INIZIATIVE INDUSTRIALI ITALIANE S.p.A.  
(METEOR S.p.A.)  
ROMA

<b>SERVICE BULLETIN</b> <b>SB</b> N° 01/99 <b>(Bollettino di Servizio)</b>		<b>DATED</b> 27/01/99 <b>(Data)</b>	
<b>SUBJECT:</b> <b>(Oggetto)</b> <p style="text-align: center;"><b>OIL PRESSURE WARNING LIGHT SENSOR</b> <i>(sonda della spia di allarme della pressione olio)</i></p>			
<b>APPLICABILITÀ</b> Velivoli: 450T s/n 045, 047, 048, 052, 053, 054 e dallo 057 fino allo 065; 480T s/n 136; 500TF s/n 039, 051, 055, 056 - Kit: 650T s/n K102, K123		<b>APPLICABILITY</b> Aircraft: 450T s/n 045, 047, 048, 052, 053, 054 and from 057 up to 065; 480T s/n 136; 500TF s/n 039, 051, 055, 056 - Kits: 650T s/n K102, K123	
<b>DANGER LEVEL (GRADO DI PERICOLOSITÀ): SEE BELOW (VEDI SOTTO)</b>			
<input checked="" type="checkbox"/> 1		<input type="checkbox"/> 2	
<ol style="list-style-type: none"><li>1. Significa che la mancata applicazione del SB comporta un'immediata o rilevante riduzione della sicurezza del volo.</li><li>2. Significa che la mancata applicazione del SB comporta una riduzione della sicurezza del volo non immediata.</li><li>3. Significa che la mancata applicazione del SB non è direttamente correlata alla sicurezza del vol

**FIGURE 1**

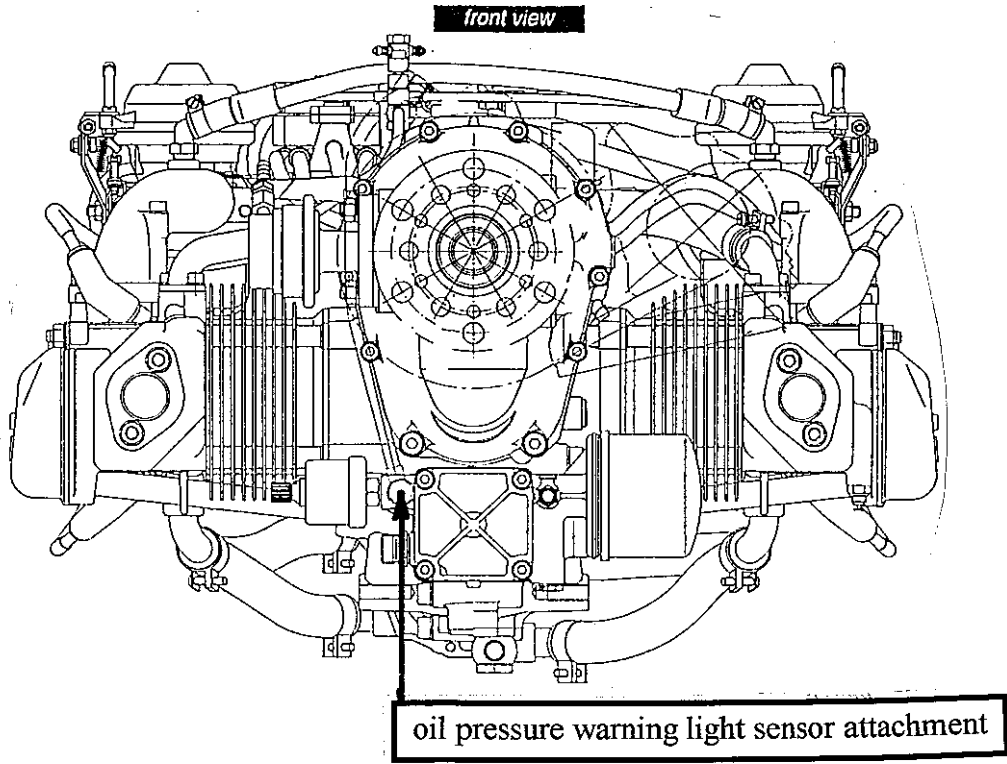
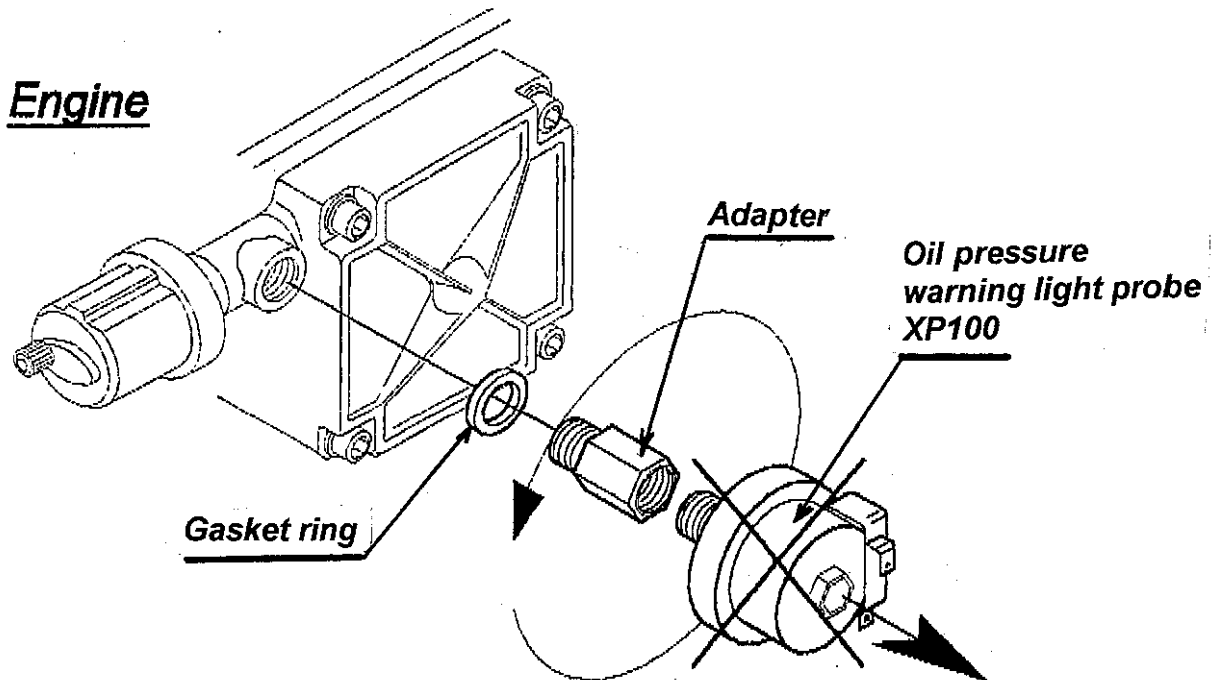
*The subject sensor (which is provided by one of our supplying firms), shown in figure 1, detail A, is installed on ROTAX engine near the oil pump as indicated in figure 1, detail B.*

*The check of the faulty sensor, installed on a 70 hours run time engine, has shown an hole which leads to the loose of all engine lubricant also in few minutes because the sensor has not a sealing protection.*

*For this reason the subject sensor must be at least eliminated replacing it with a cap. In order to restore completely the system, the sensor can be replaced, as we suggest, with another sensor of a new kind which has not such an history of failure because it is equipped by a sealing protection.*

**FIGURE 2**

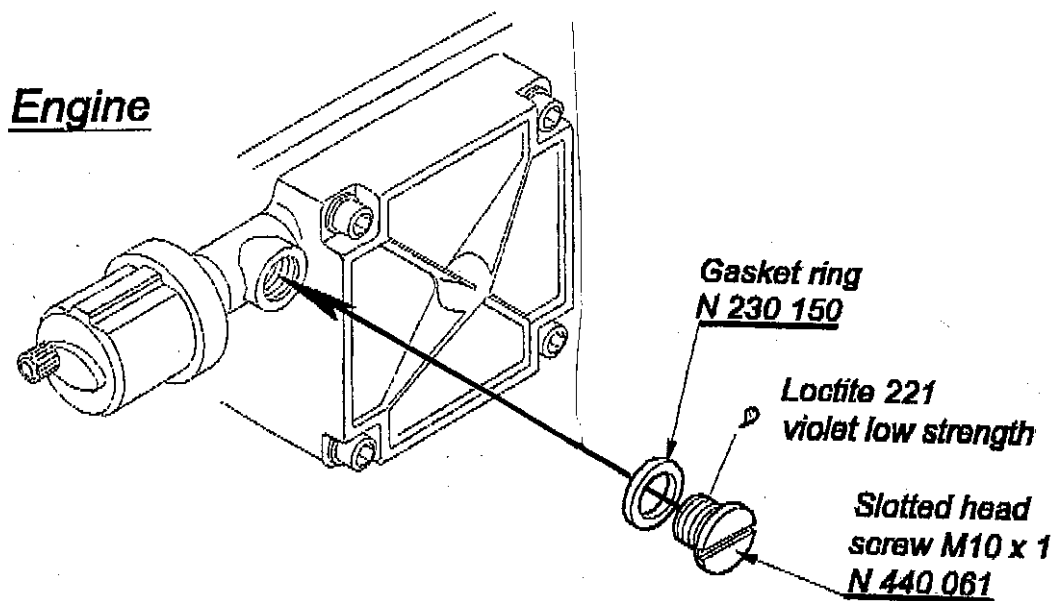
- *Disconnect the electrical connections fast-on from the old sensor. There are two electrical cables: NR 13 and NR 19.*
- *Store the above mentioned cables, using adhesive tape to insulate it. The cable NR 13 (positive) could be used in the case that the sensor of a new kind will be installed (see paragraph 3.2.b). The cable NR 19 will not be used again in any case.*
- *Unscrew the oil pressure warning sensor, operating directly on the sensor adapter using a suitable wrench, as shown in figure 2, detail A.*

- *Remove the Loctite residuals from the engine sensor housing.*
- *Screw the cap p/n N 440 061, adding on the thread some violet low strength Loctite 221, and placing the copper gasket ring p/n N 230 150 between the cap head and the sensor housing, as indicated in figure 2, detail B.*
- *Tighten by a slotted screwdriver.*
- *Stick a label marked "NOT ACTIVE" (as indicated in figure 3) on the oil pressure warning light in the instrument panel.*

**FIGURE 4**

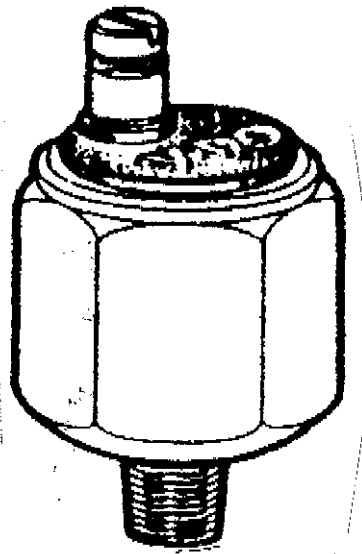
*For the replacement of the old sensor with a sensor of a new kind (see fig. 4), as we suggest to restore a functional oil pressure warning light in the instrument panel, Iniziative Industriali Italiane S.p.A. (3I) can provide the new sensor in a proper kit with the relevant installation instructions.*
